LuK Service Info

Part Nr: 335 0186 10 — 350mm TDCA – 24 spline

Info: Flywheel Information/
Schwungradinformation/
Informations de volant-moteur/
Información del Volante-motor/
Informazioni volano

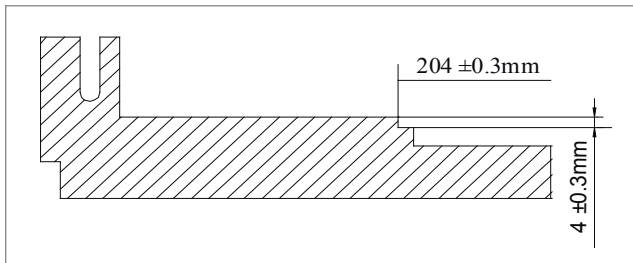
Re-machine the flywheel inner recess to a diameter of 204 ± 0.3 mm and a depth of 4 ± 0.3 mm to avoid rivets contacting flywheel.
